# Bebauungsplan mit integriertem Grünordnungsplan „Charles-Palmie-Straße“ / 1. Änderung Verfahren nach § 13 Baugesetzbuch

22.10.2020 mit redaktionellen Änderungen und Konkretisierungen vom 29.03.2021

Projekt-Nr.: 599001

NIEDERSCHLAGSWASSER-FÜHRUNG  
 anhand einer ÖSTLICHEN DHH

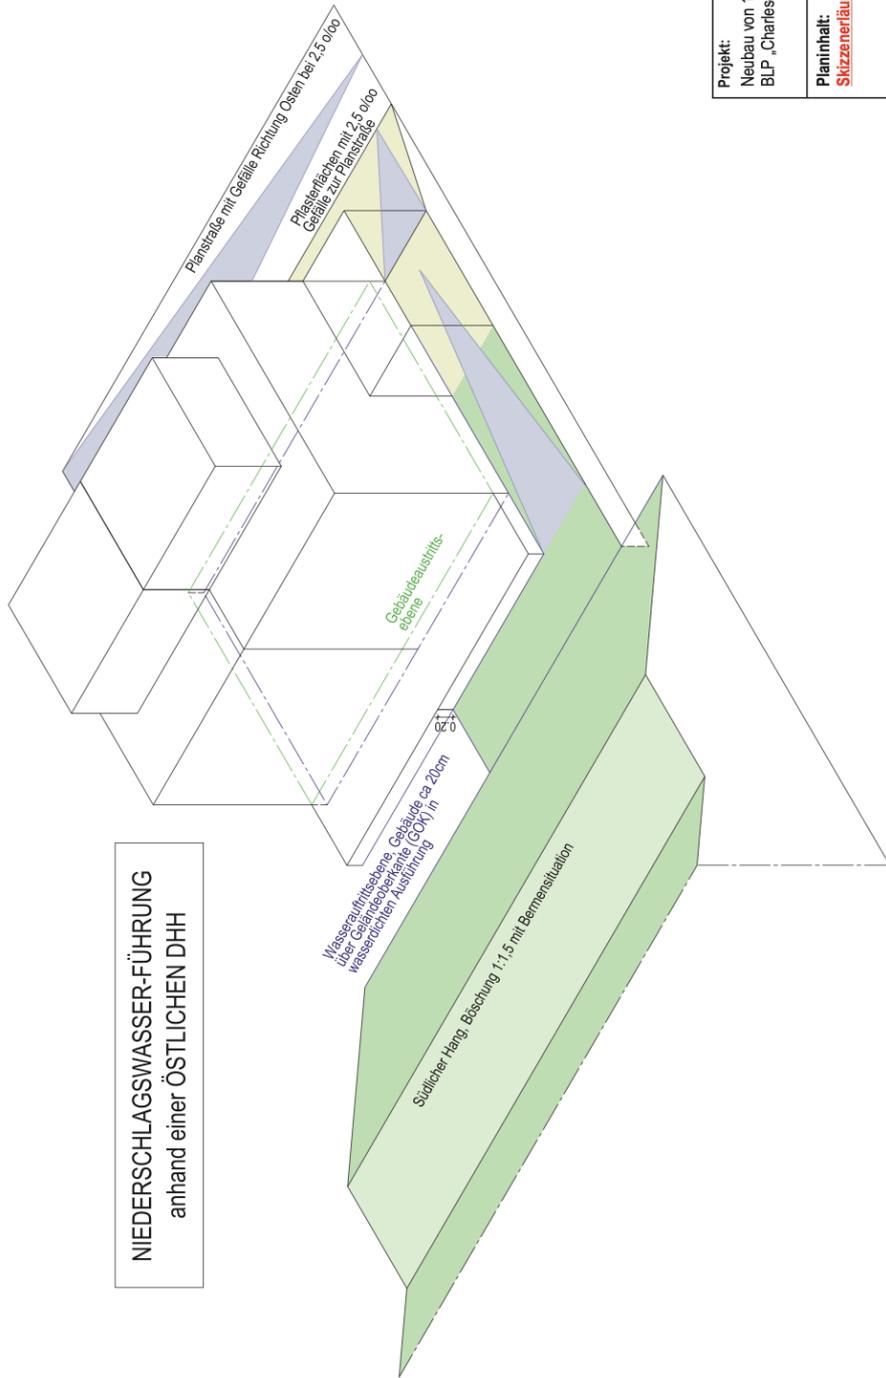
Das Geländeniveau der Parzellen 1-18 muss entsprechend der nachfolgenden Skizze so gestaltet werden, dass bei Starkregenereignissen wild abfließendes Wasser über die seitlich der Wohngebäude befindlichen überdachten Stellplätze/Stellplätze schadlos abgeleitet werden kann.

Zudem wurde die Regelung zur schadlosen Ableitung von wild abfließendem Wasser modifiziert und konkretisiert. Das Geländenniveau der Parzellen 1-18 wird entsprechend der Skizze in Ziff. 5 der textlichen Festsetzungen so gestaltet, dass bei Starkregenereignissen wild abfließendes Wasser über die seitlich der Wohngebäude befindlichen überdachten Stellplätze/Stellplätze schadlos abgeleitet werden kann. Der erforderliche Stauraum zwischen öffentlicher Verkehrsfläche und überdachtem Stellplatz wird auf mindestens 3 m reduziert, um ein gleichmäßiges Gefälle der Vorplätze zur schadlosen Ableitung von wild abfließendem Wasser zu gewährleisten.
